**Avis de la Mission Régionale d'Autorité environnementale
Nouvelle-Aquitaine relatif au
projet de parc photovoltaïque au sol au lieu-dit « Le Bournazeau »
et à la mise en compatibilité par déclaration de projet du
plan local d'urbanisme (PLU)
de Saint-Martial-d'Artenset (24)**

n°MRAe 2024APNA122

Localisation du projet : Commune de Saint-Martial-d'Artenset (24)
Maître d'ouvrage : société Kronos Ib Vogt
Avis émis à la demande de l'Autorité décisionnaire : Préfet de la Dordogne
En date du : 19 mars 2024
Dans le cadre de la procédure d'autorisation : Permis de construire et Mise en compatibilité PLU
L'Agence régionale de santé et le préfet de département au titre de ses attributions dans le domaine de l'environnement ayant été consultés.

Addendum à l'étude d'impact page 5

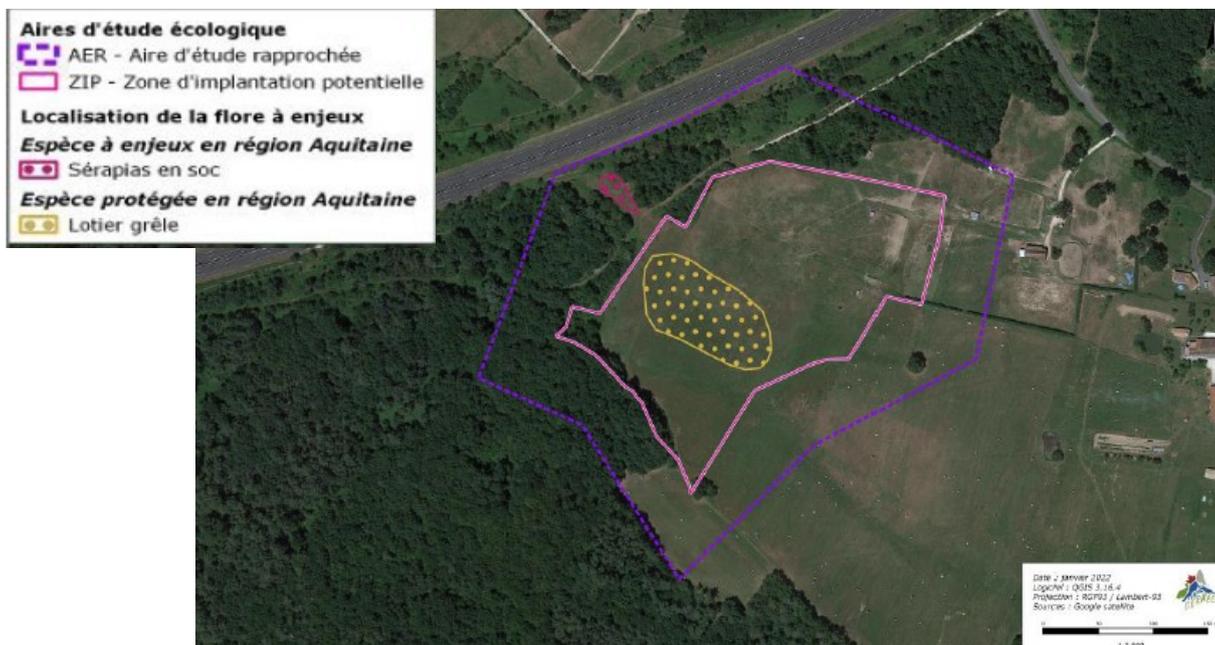
La MRAe recommande au pétitionnaire d'ajouter à l'étude d'impact la cartographie des habitats naturels présentée dans l'addendum du 18 octobre 2023.
